Entente
Oise-Aisne

Complément à la demande d'autorisation environnementale
Opération d'aménagement de deux ouvrages écrêteurs de crue de la
Verse

Numéro d'enregistrement : 60-2019-00049

23 octobre 2019

Figure 1 Extrait du rapport pro, ouvrage de Beaugies-sous-Bois sur fond cadastrale et localisation approximative de la mare.

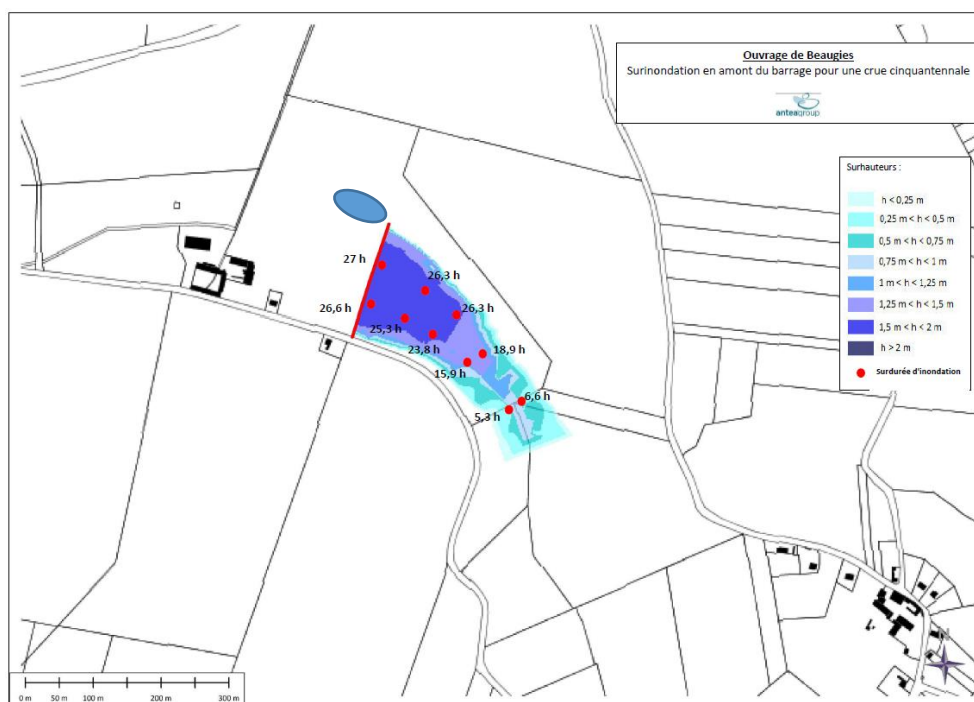
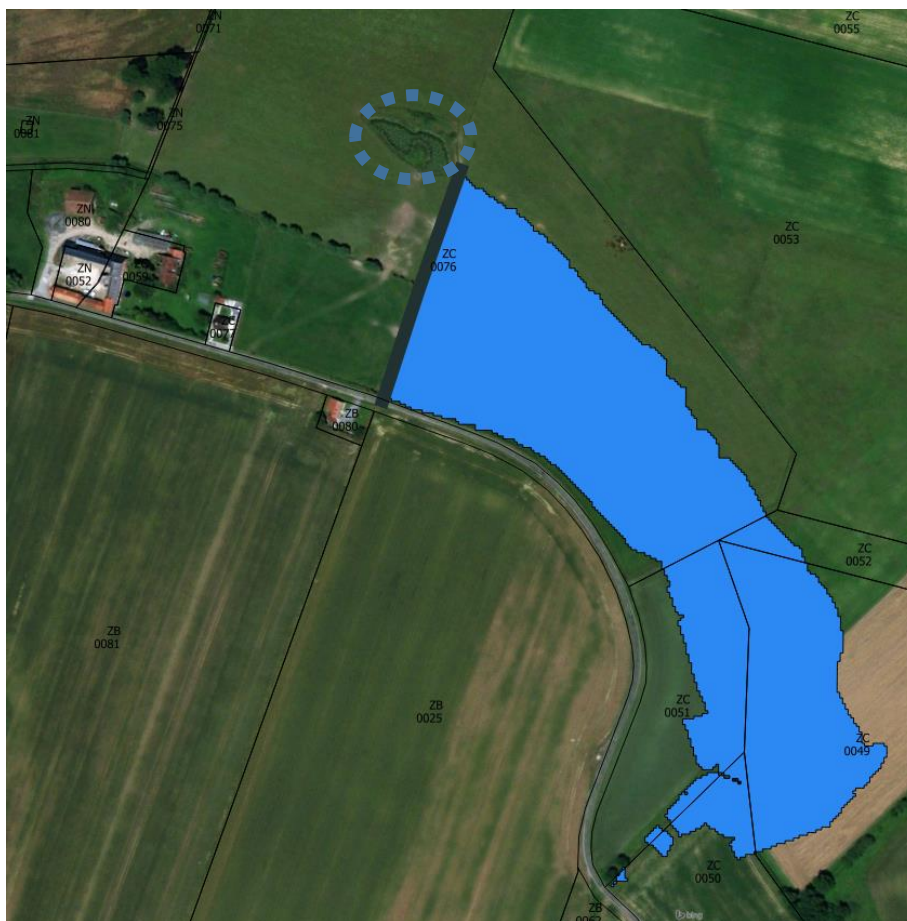
Comme le montre les plans du dossier, la seule zone fléchée lors du diagnostic écologique comme étant une zone humide est la mare au nord de l'ouvrage en rive droite de la Verse pour laquelle l'ouvrage n'a pas d'impact. Au vu de la topographie des lieux, la mare étant située en hauteur par rapport à la zone de surinondation, cette dernière n'aura pas d'impact sur le fonctionnement de cette mare.

Il est rappelé ici que la zone sur inondée se trouve à l'amont de l'ouvrage et n'impactera donc pas la mare (figure 1 et 2). C'est pourquoi aucune mesure compensatoire n'a été proposée dans le dossier.

Il est proposé de baliser cette zone pendant les travaux afin d'éviter tout impact pendant la phase chantier.

Figure 3 : Ouvrage de Beaugies-sous-Bois vue de dessus

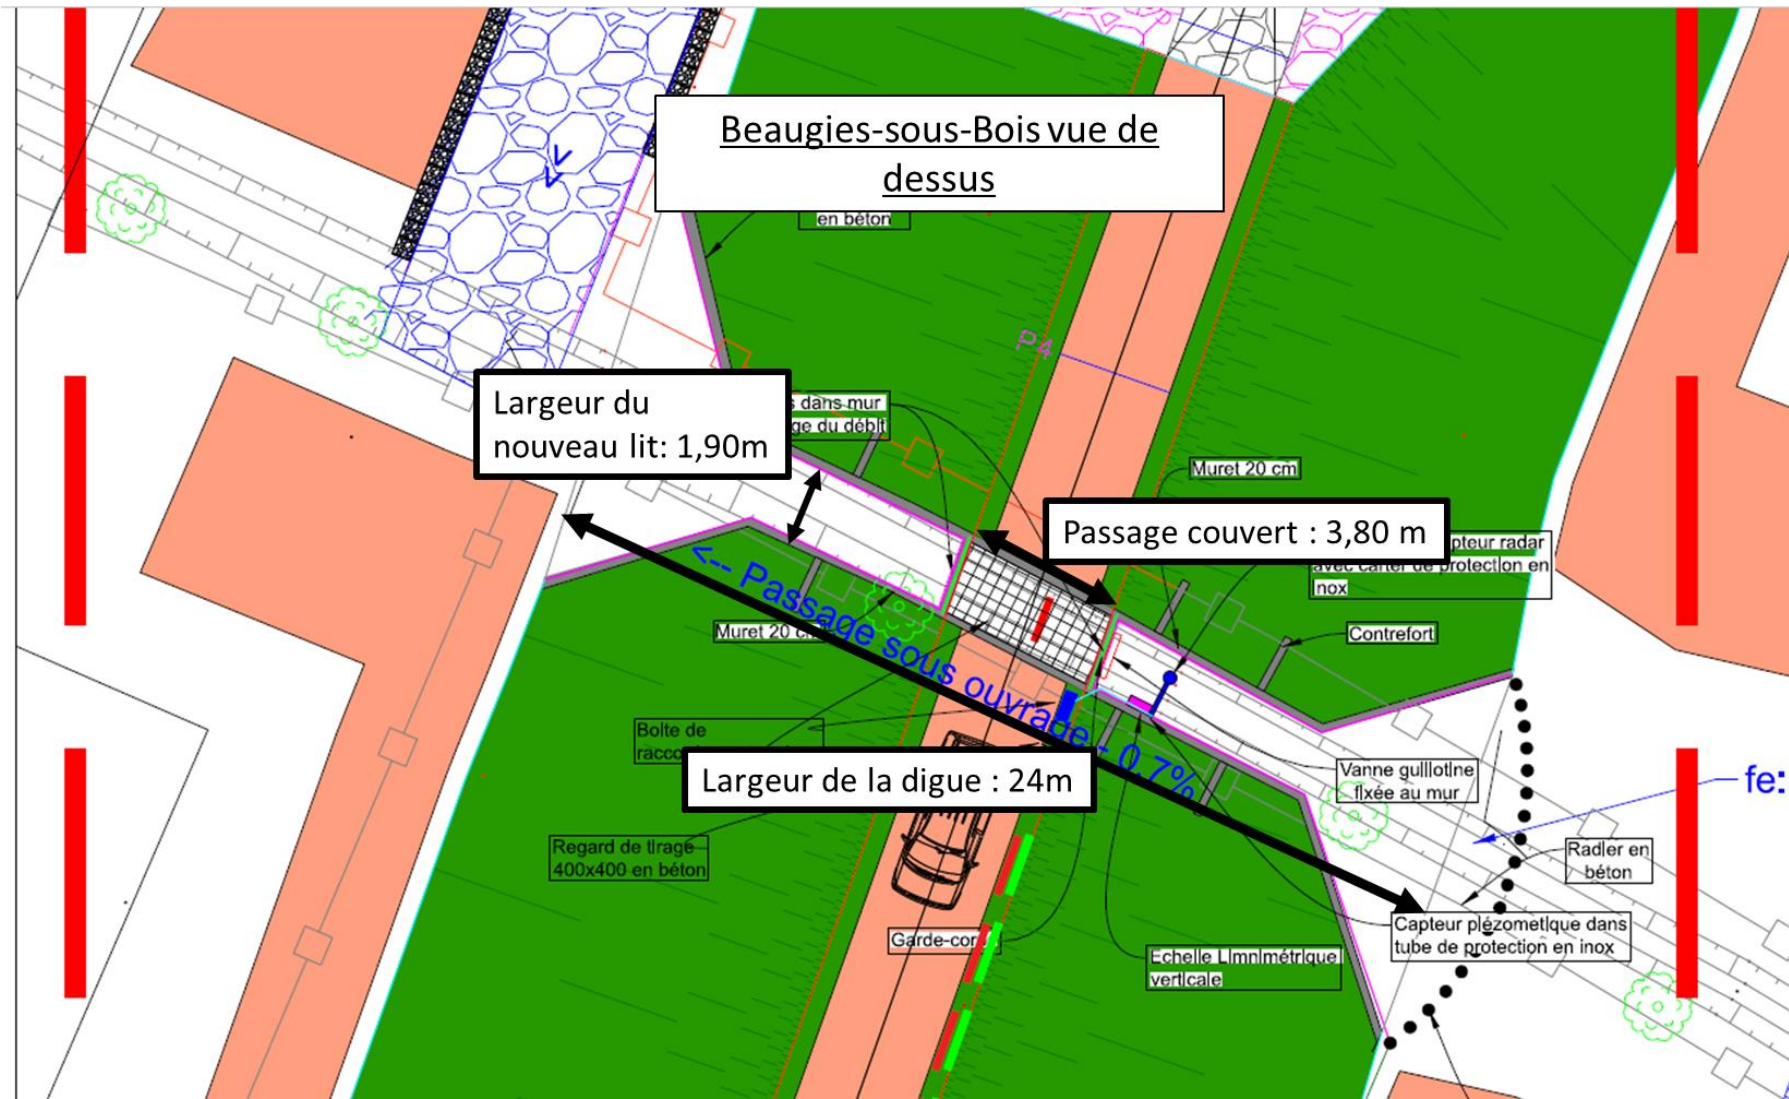
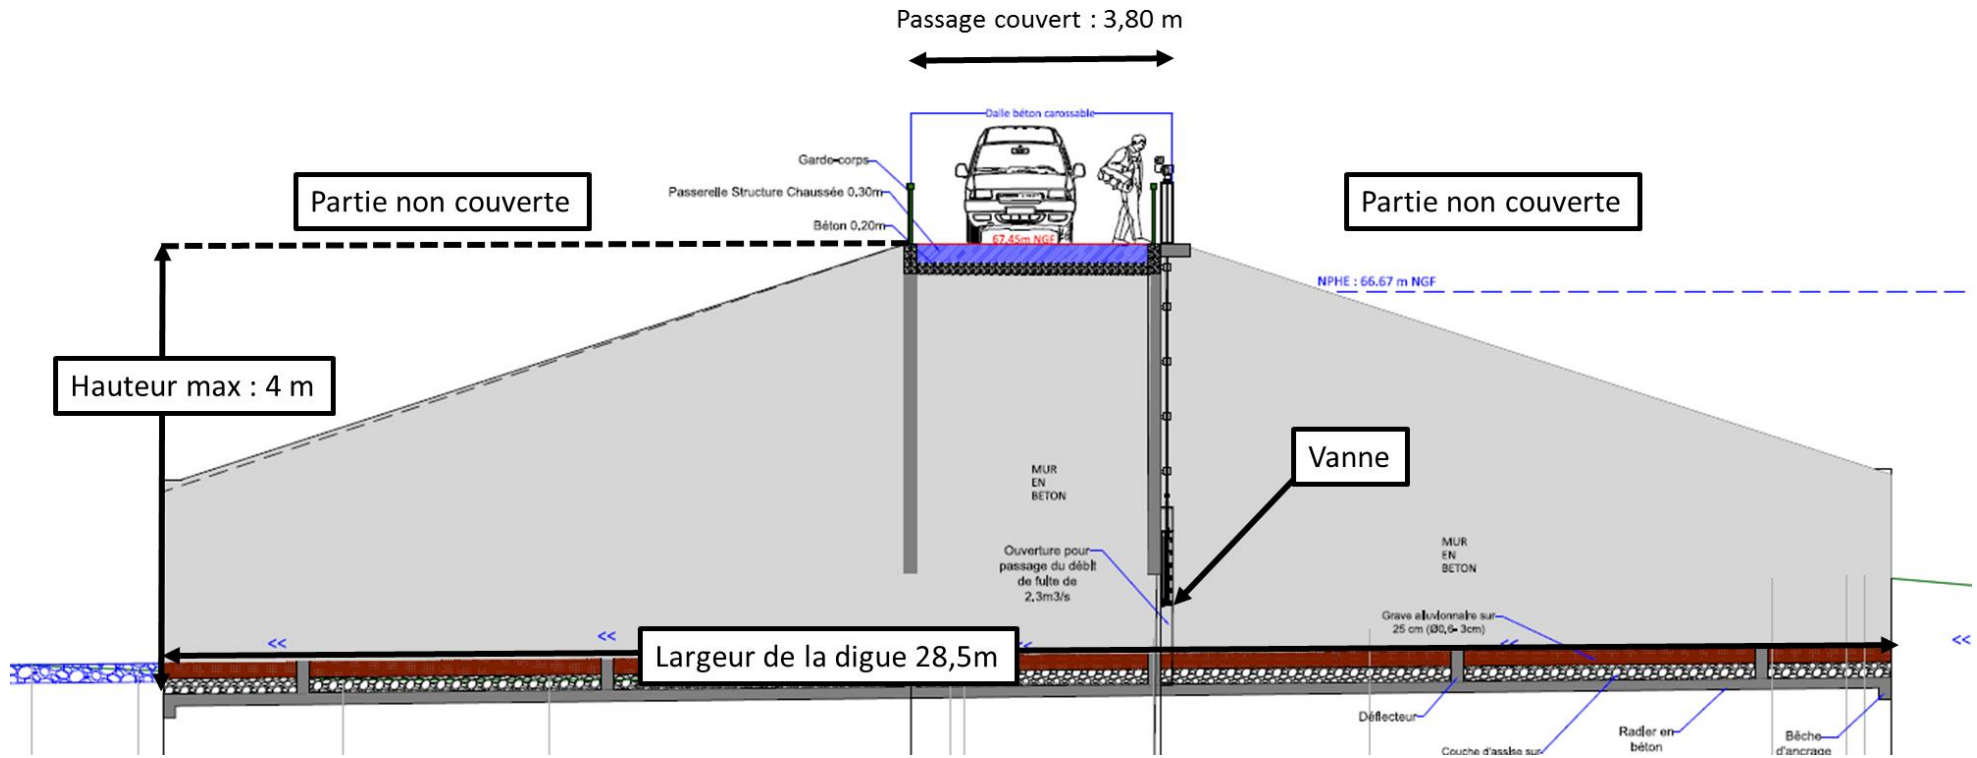
Au droit de la Verse, la largeur de l'ouvrage est de 24 m pour une hauteur maximale de 4m. La largeur du lit de la Verse dans l'ouvrage de régulation **conservera les dimensions actuelles** donc une largeur de 1,90m. La Verse sera couverte uniquement au niveau du passage du chemin de service c'est-à-dire sur une largeur d'environ 3,80m. A l'aval de la vanne, la partie couverte a les dimensions suivantes : 1,90 m de large sur 3,80 m de longueur. Le fond du lit ne comportera pas de seuil.

Le nouveau fond du lit aura la même pente que le lit naturel de la Verse (0,53%) Le rapport de phase PRO proposait une couche de 25 cm de grave alluvionnaire. Le maître d'ouvrage n'est pas opposé à augmenter cette épaisseur à 30 cm. Le diamètre de cette grave pourra être précisément choisi une fois l'entreprise chantier sélectionnée, en accord avec le service instructeur. En l'état actuel, il est proposé de rester sur une gamme large de diamètre telle que proposée dans le rapport PRO : 0,6 cm à 3 cm.

Afin de créer un chenal préférentiel d'écoulement en période d'étiage, le maître d'ouvrage propose que la grave soit modelée de manière à former un lit le plus similaire possible à celui de la Verse actuelle. Des déflecteurs positionnés environ tous les 5 m seront placés dans le lit de la Verse et permettront de maintenir la grave en place.

Figure 5 : Ouvrage de Berlancourt vue de dessus

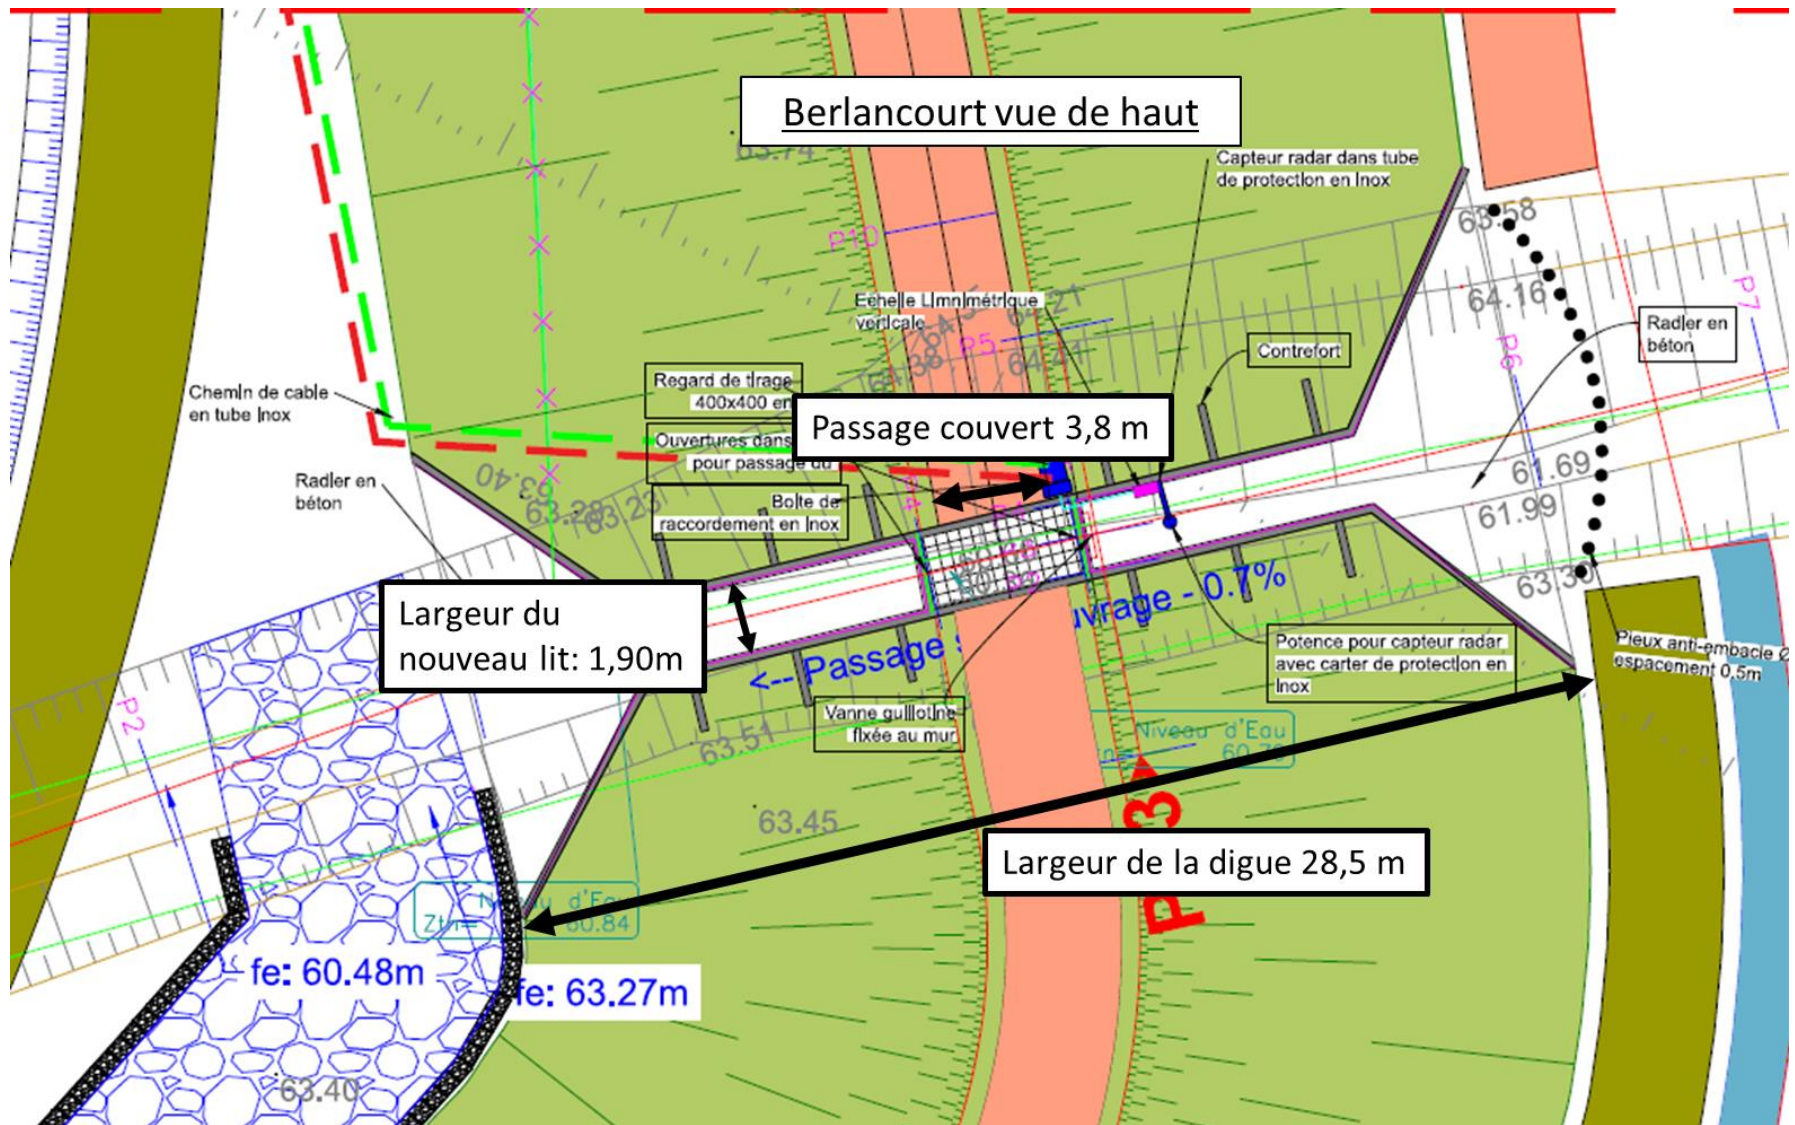
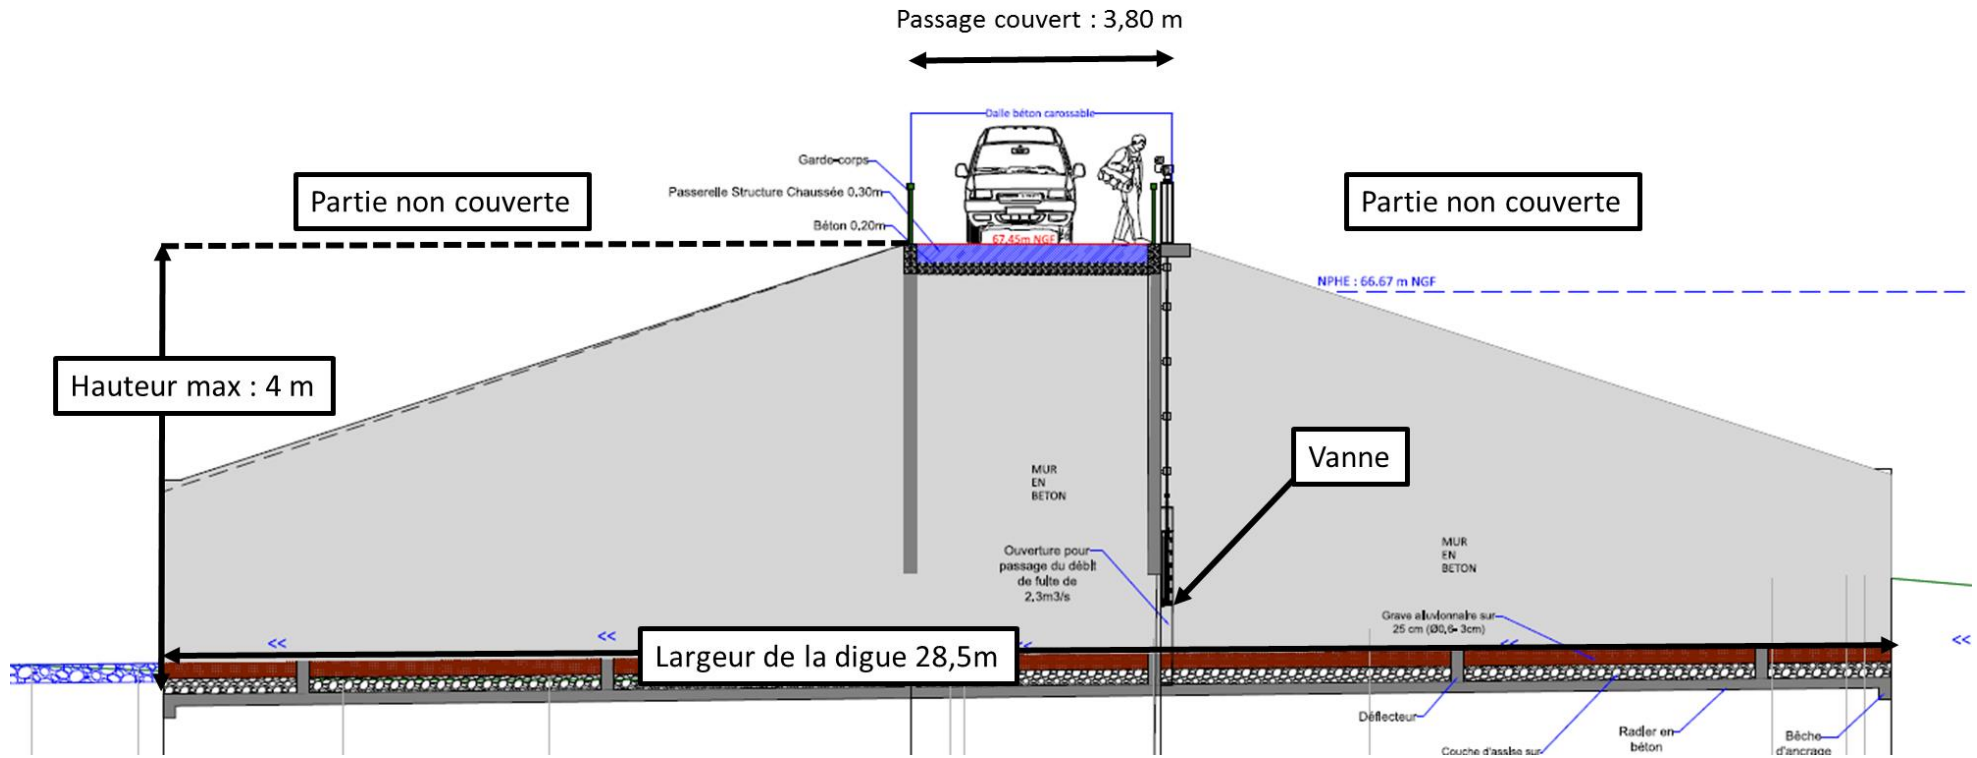
Au droit de la Verse, la largeur de l'ouvrage est de 28,5 m pour une hauteur maximale de 4m. La largeur du lit de la Verse dans l'ouvrage de régulation **conservera les dimensions actuelles** et aura donc une largeur de 1,90 m. La Verse sera couverte uniquement au niveau du passage du chemin de service c'est-à-dire sur une largeur d'environ 3,80m. La vanne conservera à minima cette ouverture que ce soit en crue ou hors crue. A l'aval de la vanne, la partie couverte a les dimensions suivantes : 1 m de large sur 3,80 m de longueur. Le fond du lit ne comportera pas de seuil.

Le nouveau fond du lit aura la même pente que le lit naturel de la Verse (0,37%). Le rapport pro proposait une couche de 25 cm de grave alluvionnaire. Le maître d'ouvrage n'est pas opposé à augmenter cette épaisseur à 30 cm. Le diamètre de cette grave pourra être précisément choisi une fois l'entreprise chantier sélectionnée, en accord avec le service instructeur. En l'état actuel, il est proposé de rester sur une gamme large de diamètre telle que proposée dans le rapport PRO : 0,6 cm à 3 cm.

Afin de créer un chenal préférentiel d'écoulement en période d'étiage, le maître d'ouvrage propose que la grave soit modelée de manière à former un lit le plus similaire possible à celui de la Verse actuelle. Des déflecteurs seront positionnés environ tous les 5 m dans le nouveau lit de la Verse et permettront de maintenir la grave en place.

Figure 8: Zoom sur le déversoir et la fosse de dissipation de l'ouvrage de Beaugies-sous-Bois

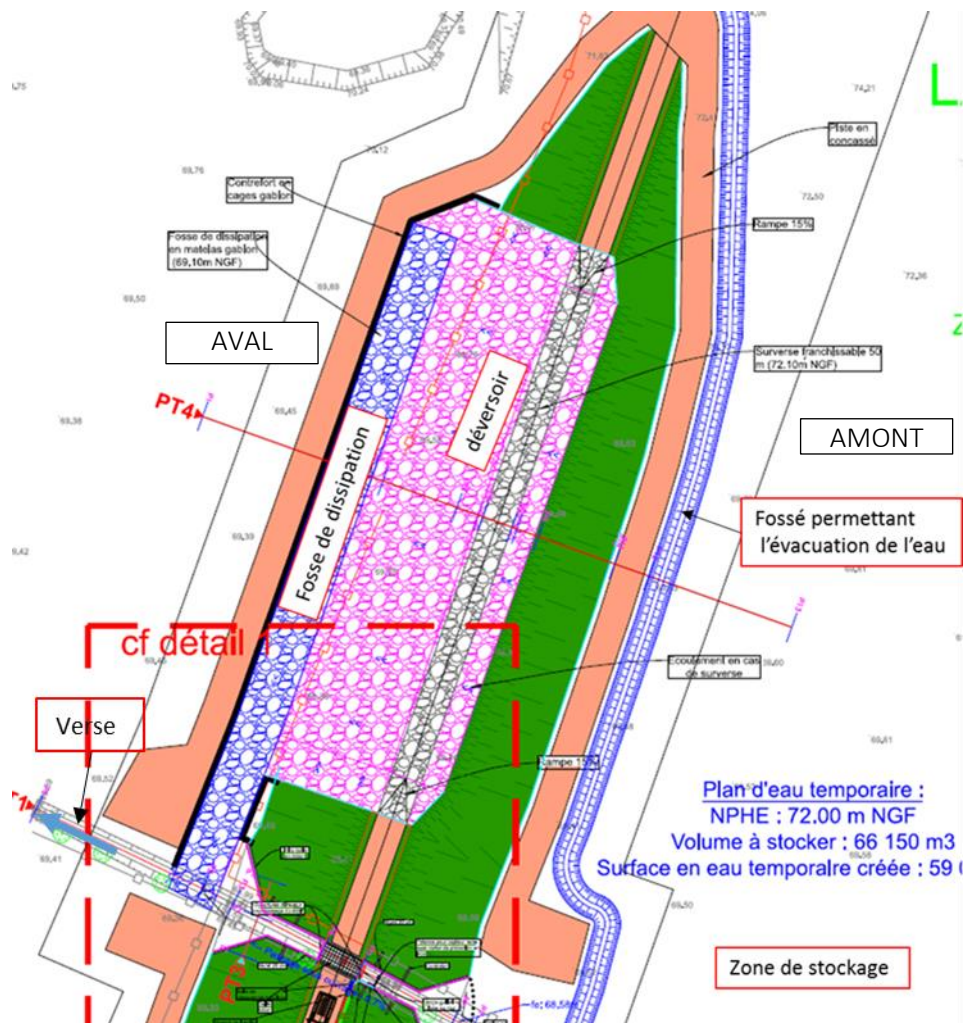
Le déversoir de l'ouvrage de Beaugies-sous-Bois est dimensionné pour fonctionner au-delà d'une crue centennale. Le sommet du déversoir est à une altitude de 72,1 m NGF.
